**AVIS RELATIF À LA PROTECTION
CONTRE LES EVENTUELS EFFETS NOCIFS ET NUISANCES
PROVOQUÉS PAR LES RAYONNEMENTS NON IONISANTS
GÉNÉRÉS PAR DES ANTENNES ÉMETTRICES STATIONNAIRES**

Commune : ANDENNE - Exploitant : ORANGE

Référence exploitant : 056N1_3 / 30007N1_1 / 40007N1_1 / 50007N1_1

Rapport n° 1063 / 2025

Figure 1 : Vue en plan des lieux de séjour et des points de contrôle

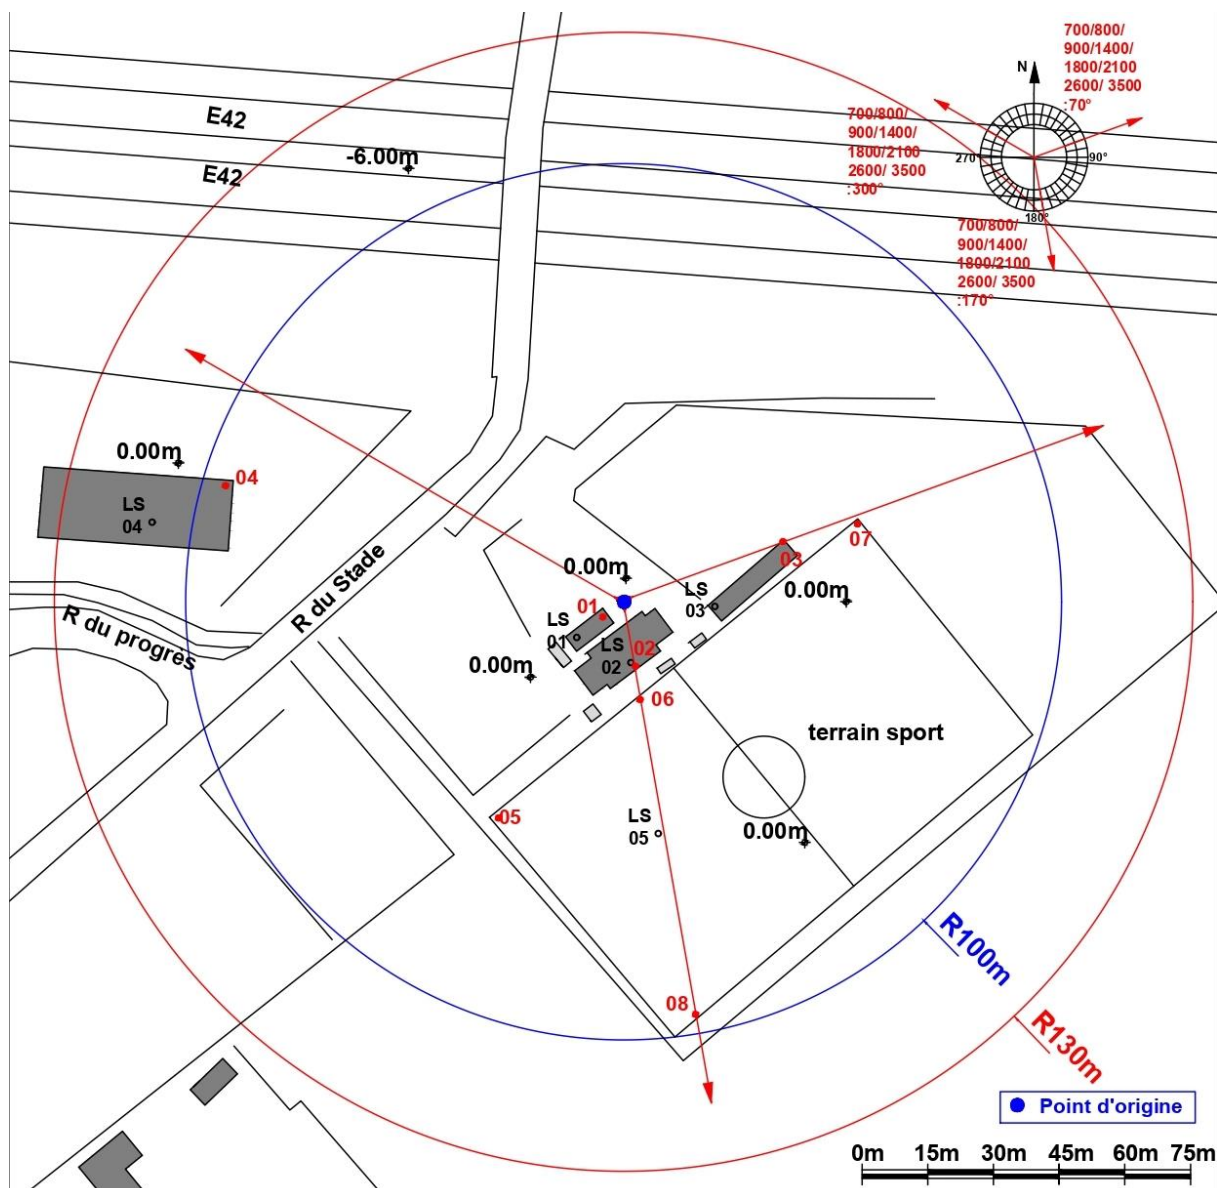
Tableau 2 : LS les plus exposés aux antennes de l'installation.

N° point de contrôle	LS	Atténuation (dB)	Indice d'exposition relatif à la limite par installation IE_i
8	LS05	0,0	0,895
4	LS04	3,0	0,402
7	LS05	0,0	0,184
6	LS05	0,0	0,124
5	LS05	0,0	0,095
2	LS02	3,0	0,070
3	LS03	3,0	0,051
1	LS01	3,0	0,002

En ce qui concerne les antennes de l'installation mentionnées dans le tableau 1, la distance maximale à laquelle la limite pourrait être atteinte, à l'extérieur, est égale à 100,2 m. S'il n'y a pas de LS à une distance inférieure, les antennes respectent forcément la limite d'immission.

Dans le cas des LS situés à l'intérieur des bâtiments, une atténuation d'obstacle est prise en compte et il en résulte que la distance maximale à laquelle la limite pourrait être atteinte se réduit à 71,3 m.

Figure 2 : Vue en plan des installations d'antennes dans un rayon de 300 mètres autour de l'installation faisant l'objet de la demande d'avis

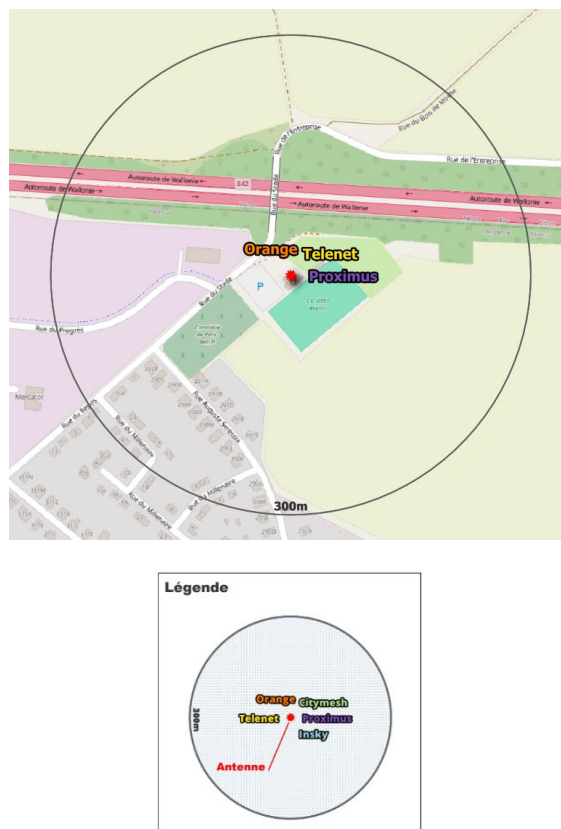
- il y a au plus 4 installations d'antennes émettrices stationnaires présentes dans la zone d'évaluation de 300 mètres de rayon représentée dans la figure 2, y inclus l'installation référencée dans le paragraphe 2 : la limite cumulative définie à l'article 4, §2 du décret est nécessairement respectée dans les lieux de séjour à l'intérieur de la zone d'évaluation de 300 mètres de rayon ;

- b) il y a exactement 5 installations d'antennes émettrices stationnaires présentes dans la zone d'évaluation de 300 mètres de rayon représentée dans la figure 2, y inclus l'installation référencée dans le paragraphe 2 et il existe, pour 3 ou 4 de ces installations, un avis attestant le respect de la limite abrogée de 3 V/m : la limite cumulative définie à l'article 4, §2 du décret est nécessairement respectée dans les lieux de séjour à l'intérieur de la zone d'évaluation de 300 mètres de rayon ;

- c) dans tous les autres cas, il a été vérifié que la limite cumulative définie à l'article 4, §2 du décret n'est pas dépassée dans les lieux de séjour sur base du nombre d'installations localisées dans la zone d'évaluation de 300 mètres de rayon représentée dans la figure 2, de leur localisation ainsi que des données inscrites dans la figure 1 et au paragraphe 4 du présent avis et dans les avis attestant le respect de la limite par installation ou de la limite abrogée de 3 V/m relatifs aux autres installations reprises dans la figure 2.

Compte tenu des considérations ci-dessus, il apparaît que l'intensité du rayonnement électromagnétique généré, dans les lieux de séjour situés dans un rayon de 300 mètres autour de l'installation référencée dans le paragraphe 2, par l'ensemble des antennes émettrices stationnaires de l'ensemble des exploitants du même site d'antennes émettrices stationnaires respecte la limite fixée à l'article 4, § 2 du décret.
